## Conseil économique et social

**Accord de 1958 – Examen de projets d'amendements  
à des Règlements existants, proposés par le GRSG**

### **Proposition de série 04 d'amendements au Règlement n° 46 (Systèmes de vision indirecte)**

#### **Communication du Groupe de travail des dispositions générales de sécurité\***

Figures 8c et 8d  
**Champ de vision étendu du côté passager**

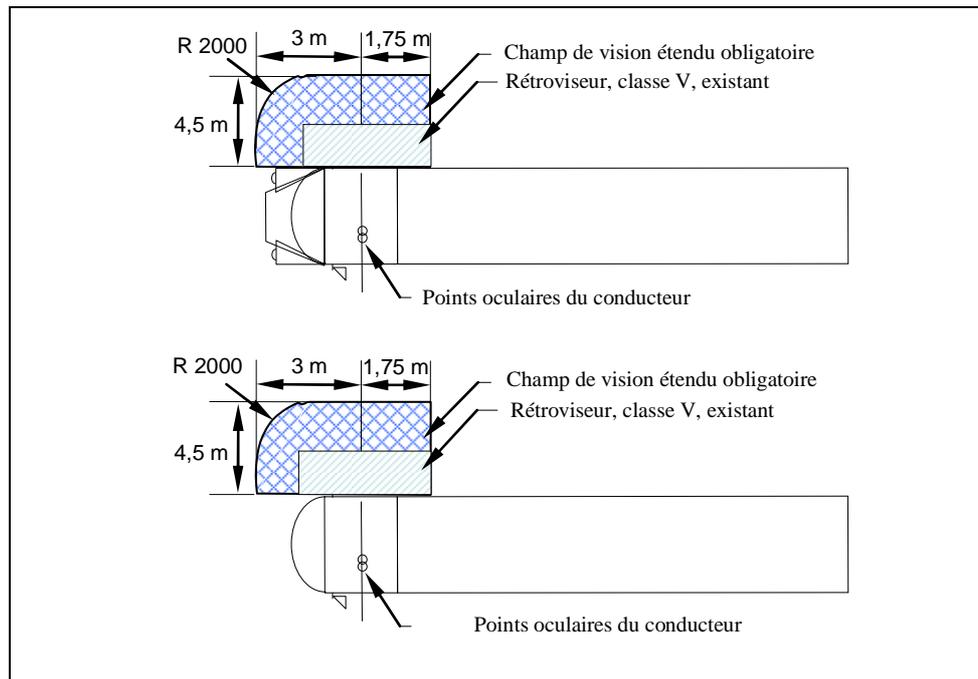
*Ajouter les nouveaux paragraphes 15.2.4.5.6 à 15.2.4.5.13 (y compris les nouvelles figures 8c et 8d), ainsi conçus:*

- «15.2.4.5.6 Du côté passager seulement, le champ de vision doit également être tel que le conducteur puisse voir, sur le côté du véhicule, une portion de route plane et horizontale se trouvant à l'extérieur du champ défini aux paragraphes 15.2.4.5.1 à 15.2.4.5.4, mais à l'intérieur de celui délimité par les plans verticaux suivants: le contour avant de ce champ de vision peut être arrondi selon un rayon de 2 m (voir les figures 8c et 8d):

- 15.2.4.5.7 Dans la direction transversale, le plan parallèle passant à 4,5 m en avant du plan mentionné au paragraphe 15.2.4.5.1.
- 15.2.4.5.8 À l'arrière, le plan parallèle au plan vertical passant par les points oculaires du conducteur et situé à 1,75 m en arrière de ce plan vertical.

- 15.2.4.5.9 À l'avant, le plan parallèle au plan vertical passant par les points oculaires du conducteur et situé à 3 m en avant de ce plan vertical. Ce champ de vision peut être partiellement fourni par un rétroviseur avant (classe VI).

- 15.2.4.5.10 Le champ de vision prescrit aux paragraphes 15.2.4.5.6 à 15.2.4.5.9 peut être obtenu partiellement grâce à un rétroviseur extérieur "grand angle" (classe IV) ou à une combinaison de rétroviseur d'accostage (classe V) et de rétroviseur frontal (classe VI).

- 15.2.4.5.11 La zone prescrite aux paragraphes 15.2.4.5.6 à 15.2.4.5.9 peut aussi être vue grâce à une combinaison de systèmes de vision directe et de vision indirecte.

- 15.2.4.5.12 Les paragraphes 15.2.4.5.6 à 15.2.4.5.9 ne s'appliquent pas à un véhicule dont aucune partie du rétroviseur ou de son boîtier n'est située à moins de 2,4 m du sol, quelle que soit sa position après ajustement.

- 15.2.4.5.13 Les paragraphes 15.2.4.5.6 à 15.2.4.5.9 ne s'appliquent pas à un véhicule des catégories M<sub>2</sub> ou M<sub>3</sub>.

Annexe 5, figure et légende, modifier comme suit:

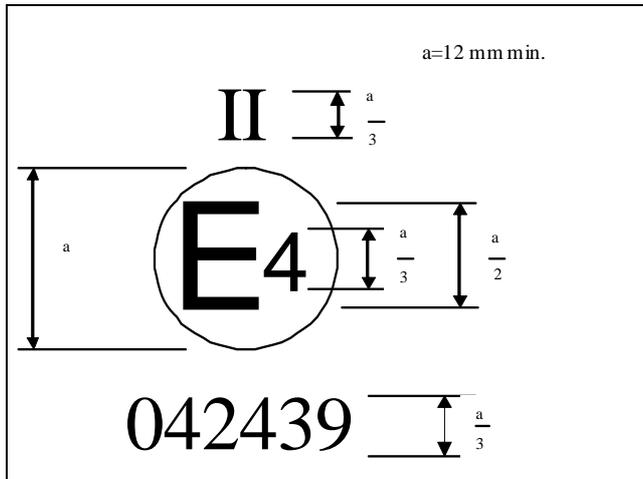
La marque d'homologation ci-dessus, apposée sur un système de vision indirecte, indique qu'il s'agit d'un rétroviseur de la classe II, qui a été homologué aux Pays-Bas (E4) en application du Règlement n° 46 et sous le numéro d'homologation 042439. Les deux premiers chiffres du numéro d'homologation signifient que le Règlement n° 46 comprenait déjà la série 04 d'amendements lorsque l'homologation a été accordée.
